「利根川・江戸川河川整備計画」における「治水対策に係る目標流量」について学識経験を有する者からいただいたご意見について

国土交通省関東地方整備局

第5回利根川・江戸川有識者会議

(議事録)

図 1・東大モデルによる実績洪水ハイドログラフと計算ハイドログラフの比較
 出典：日本学術会議「河川流出モデル・基本高水の検証に関する学術的な評価」
 (平成 23 年 9 月 1 日、181 頁)

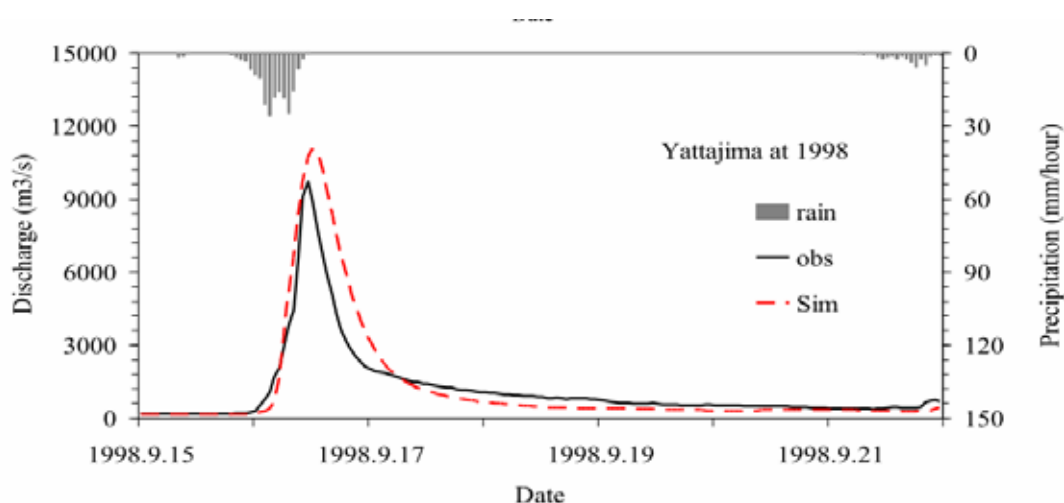
昭和 33（1958）年、昭和 34（1959）年、昭和 57（1982）年、そして平成 10（1998）年の実績洪水と東大モデルによる洪水再現計算結果とが「基本高水検証評価」（17 頁）に比較記載されている（図 1 参照）。

本来、このような誤差がないようにチューニングすべきであろう。

指摘事項1 「平成10年(1998)洪水の誤差」

連続時間モデルで、観測ハイドログラフを利用しないシミュレーション結果であり、「回答」参考資料10179頁に記されているように、6月から10月末までの5カ月間、低水から洪水まで長期にわたって適合性がよく、Nashの係数は0.8以上の高い数値となっており、学術的に適合性が悪いとは言えない。

図 2 ・ JP10 の擬似的入力と観測降雨による昭和 22 年洪水の推定

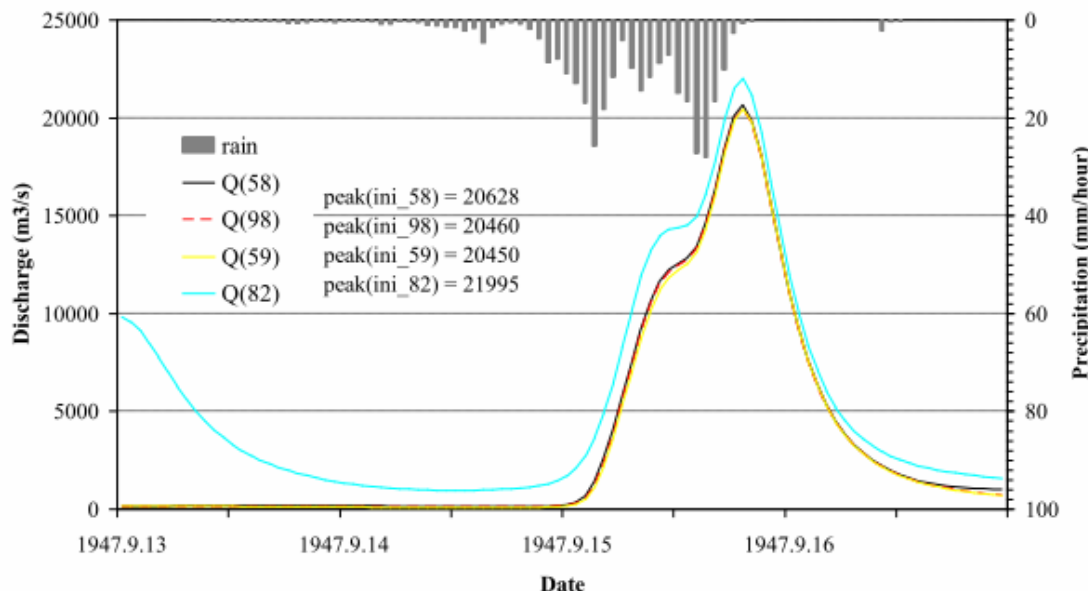
2002 年および 2003 年のデータでチューニングされた東大モデルにより計算された昭和 22 年 9 月洪水の推定値は図 2 に示されている。この図から、平成 10(1998)年の日射量、

気温、風速、蒸発量、土壌水分などを前提として昭和 22 年降水量をあてはめ、再現された昭和 22 年 9 月洪水ピーク流量は 20,460 m³/s となっている。仮に、東大モデルの平成 10 年洪水の誤差を約 10% と考え、これをあてはめるとこの 20,460 m³/s は約 18,400 m³/s になる。これであれば、実績推定値の 17,000 m³/s にかなり近づくことになる。

前述の図 2 によれば、1982 年パターンを使って推定したものが 21,995 m³/s とかけ離れており、残りに 3 者が比較的似通った値となっている。

しかし、図 2 の東大モデルでは、最も湿潤状態と考えられる昭和 34(1959)年のピーク流量が 20,450 m³/s と最も小さく、最も乾燥状態と考えられる平成 10(1998)年のピーク流量が 20,460 m³/s と下から 2 番目となっている。新モデルと東大モデルは、流域の乾燥 - 湿潤状態に関して整合が取れていない。とするならば、東大モデルは新モデルを正しく評価したことにはならない。

指摘事項2 「平成10年(1998)モデルからの昭和22年カスリーン台風洪水の推定」

指摘事項3 「昭和22年9月カスリーン台風洪水の推定におけるモデル間の齟齬」

- ・ 「-0.2%~+4.5%」と「-0.3%~+2.8%」のどちらが本来採用されるべき値なのか前者は、河川管理者である国土交通省が算出した値であり、後者は日本学術会議が独自に計算した結果である。差は、収束計算手法の違いによるものと考えられる。なお、「-0.3%~+2.8%」は「-0.3%~+3.0%」の誤植と考えられる。
- ・ **新モデルと東大モデルは、流域の乾燥-湿潤状態に関して整合が取れていない**
本件に関する考察は、「回答」参考資料-10183頁に記されているので、参照されたい。

〔注〕 昭和 22 年カスリーン台風の実績流量

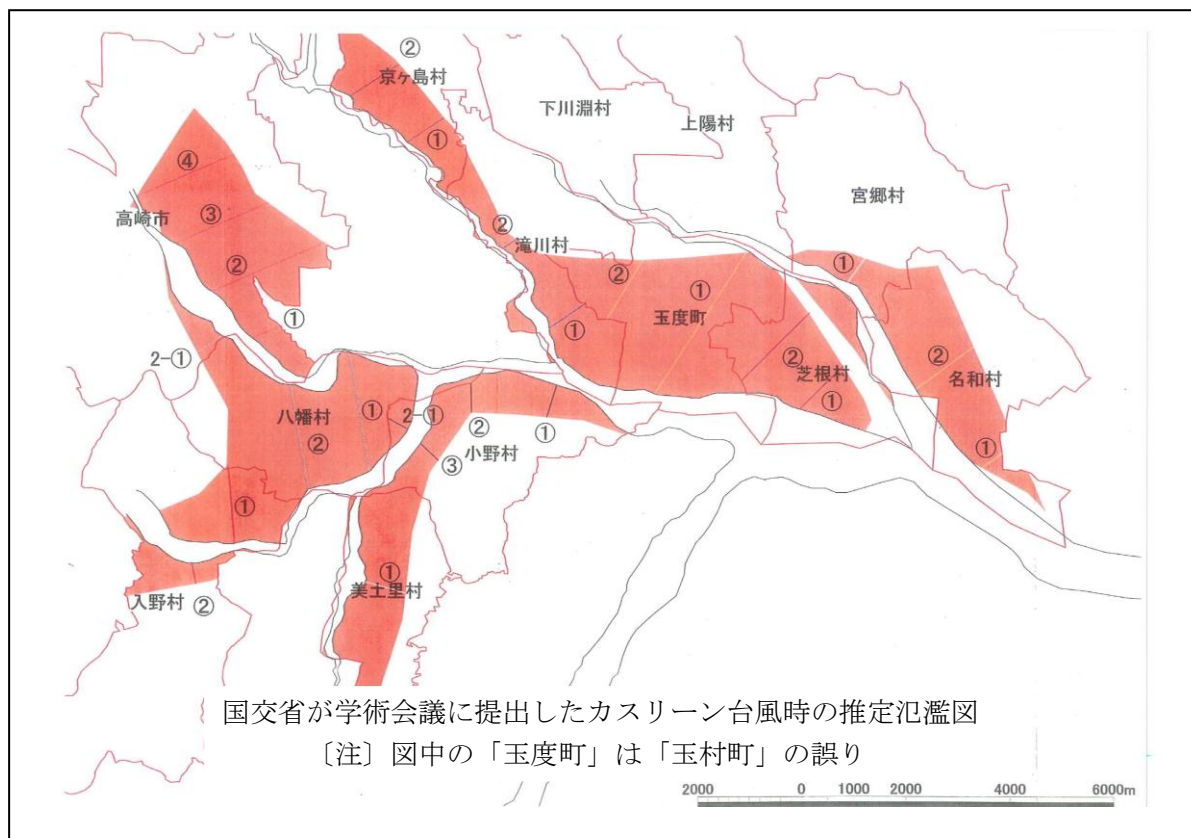
値です。その推定の方法に誤りがありますので、八斗島に到達した最大実績流量は正しくは約 15,000 m³/秒です。当時、安芸皎一東大教授が指摘したことです〔注〕。

「(三河川の合流点において) 約 1 時間位 16,900m³/s の最大洪水量が続いた計算になる。しかし之は合流点で各支川の流量曲線は変形されないで算術的に重ね合わさったものとして計算したのであるが、之は起こり得る最大であり、実際は合流点で調整されて 10%~20% は之より少くなるものと思われる。川俣の実測値から推定し、洪水流の流下による変形から生ずる最大洪水量の減少から考えると此の程度のものと思われる。」(288 頁)
